Riferimento Prot. Ingresso AdB n. 35550 del 18.09.2023 e n. 15852 del 26.06.2023 - Studio per la istanza di proposta di aggiornamento e modifiche del P.A.I. e delle relative mappe di pericolosità per la riclassificazione di parte del Sito di Attenzione denominato 083-7SI- E04 individuato nel territorio del Comune di Scicli (RG) da sito di attenzione a sito privo pericolosità idraulica nell'ambito del progetto di piano di lottizzazione in variante alle prescrizioni esecutive del PRG ricadenti in zona C4 (6.1.D) del piano particolareggiato in C.da Micenci Donnalucata. Via Archimede - Donnalucata - S.P. 64 - Scicli (RG) - (Foglio 138 p.IIa 536 - 242). Riferimento: art.7 della Relazione Generale Capitolo 11 - Norme di attuazione P.A.I.

Trasmissione della documentazione di integrazione richiesta con nota prot. 25401 del 23.10.2023 della Autorità di Bacino – Distretto Idrografico della Sicilia – Servizio 3° Assetto del Territorio – Via Giovanni Bonsignore, 1 – 90135 Palermo

Istanza di proposta di aggiornamento e modifiche del P.A.I. e delle relative mappe di pericolosità per la riclassificazione di parte del Sito di Attenzione denominato 083-7SI- 04 da sito di attenzione a sito privo p

Figura 6: Modellazione 3D del canale e verifiche per tempi di ritorno 50, 100 e 300 anni – Risultati 3D

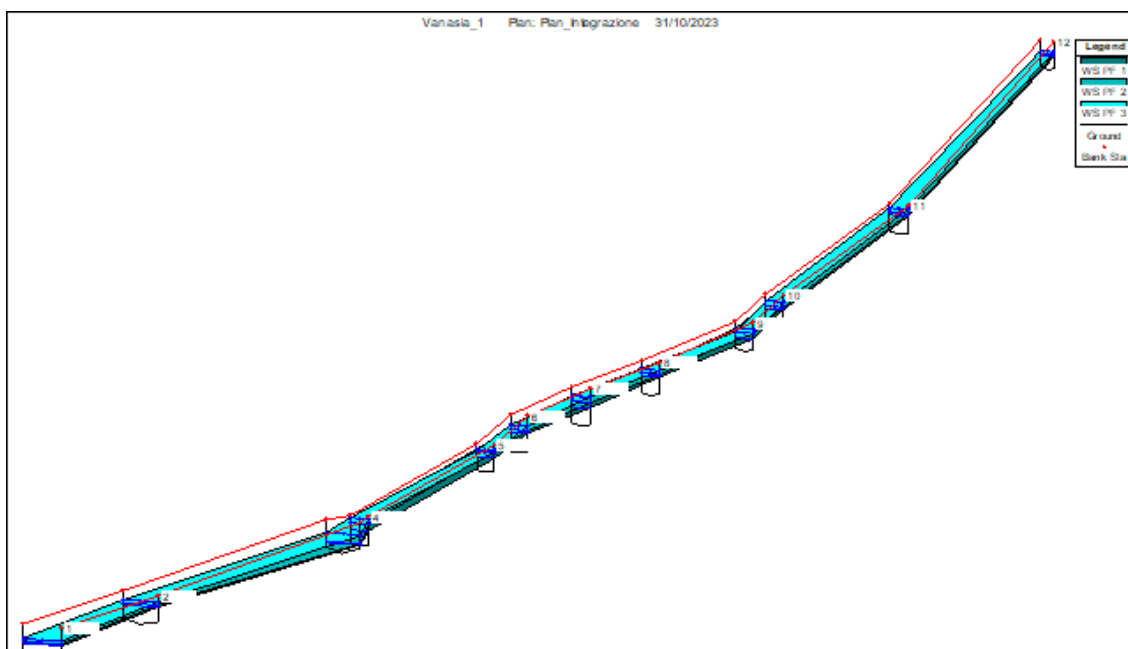
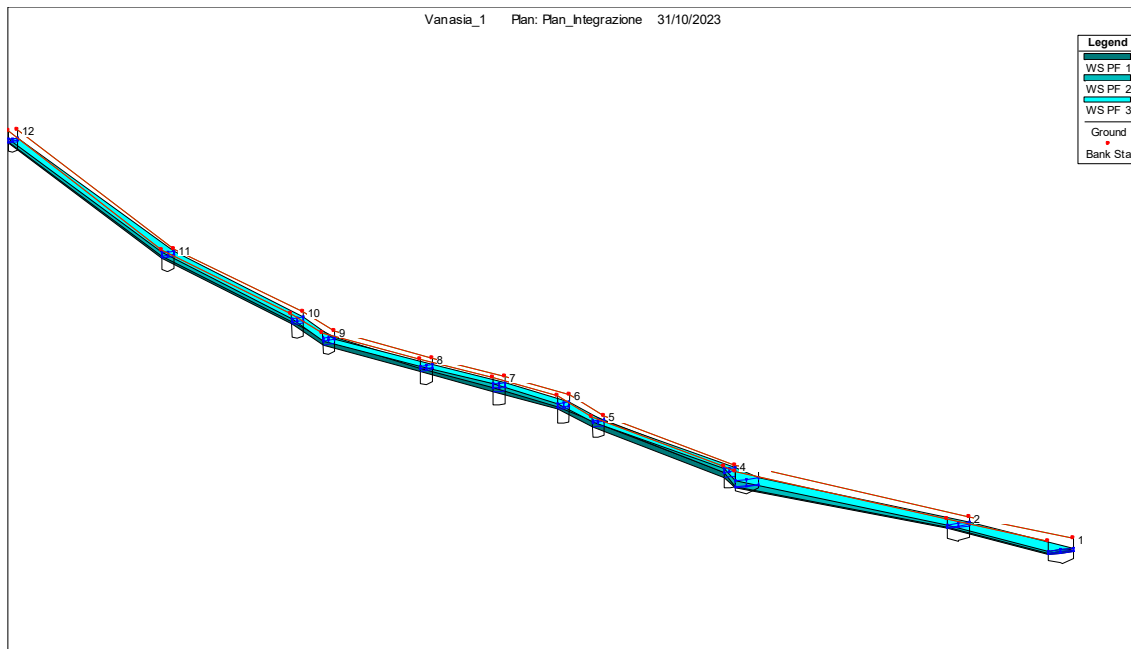
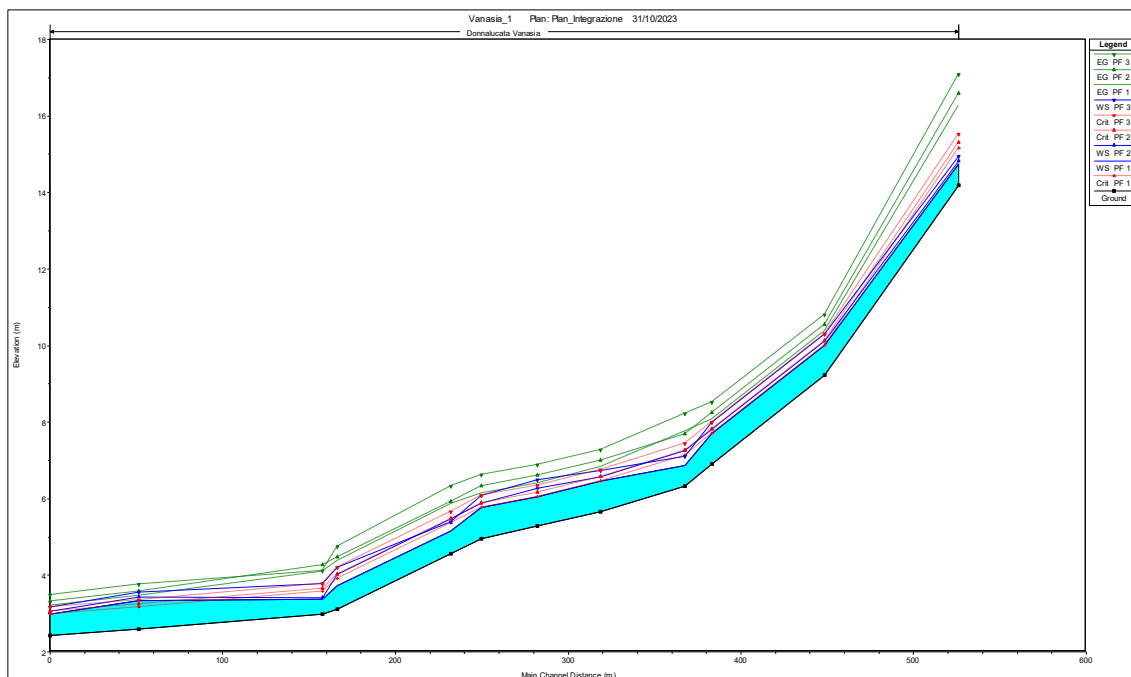
- Adottare il valore pari a 73,82 del parametro CN e rideterminare i nuovi valori delle portate al colmo (indicate al punto 2) per i tempi di ritorno di 50, 100 e 300 anni ovvero effettuare la verifica idraulica del canale di studio imponendo le portate Q (50 anni) = 9,57 m³/s; Q (100 anni) = 11,93 m³/s e Q (300 anni) = 15,94 m³/s;
- Inserire le formule utilizzate per il calcolo del tempo di corrivazione;
- Inserire gli attraversamenti interferenti con il canale stesso;
- Specificare le condizioni al contorno di monte e di valle utilizzate

È stata effettuata la verifica per le portate richieste e, come prevedibile, il canale è adeguato a ricevere le portate indicate.

attese, motivo per il quale lo stesso rimane il manufatto capace di escludere ogni forma di allagamento. Esso, ovviamente, frutto di un attento studio da parte del Genio Civile competente, è chiaramente sufficiente a convogliare le portate di progetto. Si riportano, comunque, di seguito i risultati di conferma forniti dal programma sia per quanto attiene la restituzione grafica 3D che su piano cartesiano.
